Ministero delle Infrastrutture e della Mobilità Sostenibili

AUDIZIONE PRESSO CAMERA DEI DEPUTATI COMMISSIONI VIII E IX

attività conoscitiva riguardante i temi della manutenzione e della sicurezza
delle infrastrutture autostradali liguri.

Verbale Viadotti

Particolari delle pile, riprese durante il sopralluogo del 10.05. u.s

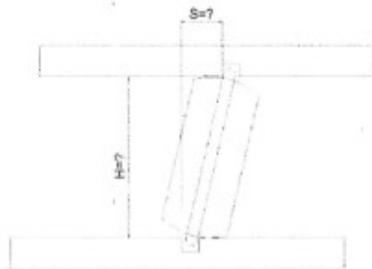
Gli esiti del sopralluogo sono stati riportati al paragrafo precedente. Ad integrazione di quanto su esposto, si evidenziano di seguito gli ammaloramenti delle pile e degli appoggi, che hanno determinato la necessità della interdizione al transito dei mezzi pesanti sul viadotto di che trattasi.
